## R04 通学路対策予定・対策検討箇所図（鳥取市・日進小）1/3

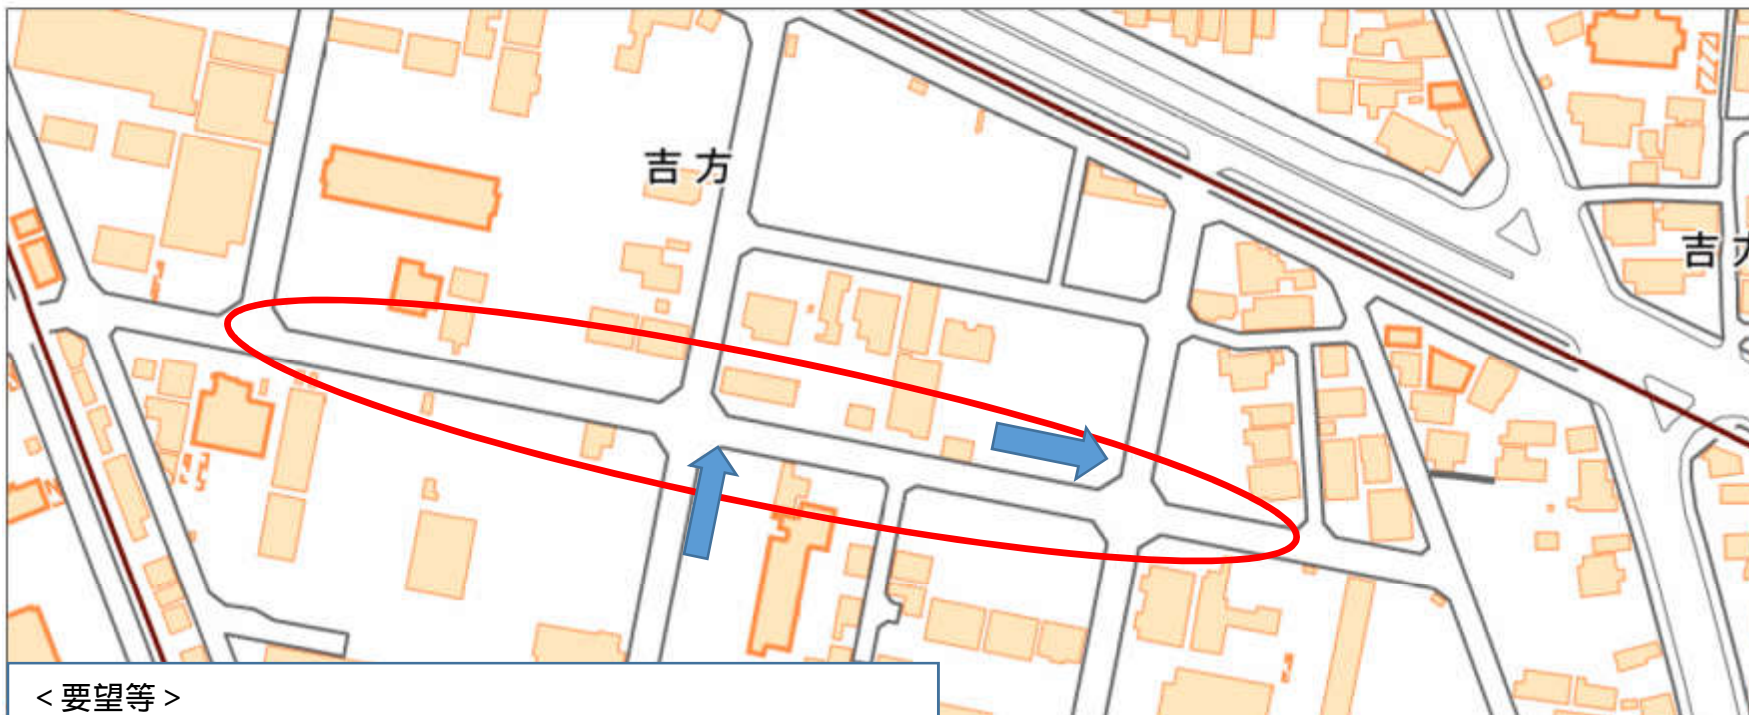
広い道で見通しは悪くないが、車の往来が多い。横断歩道もスクールゾーンもない。白線も薄いので、歩行が危険。

劣化している外側線については修繕を行う。

横断歩道は歩行者が安全に横断待ちするためのスペースが確保できないため、設置できない。
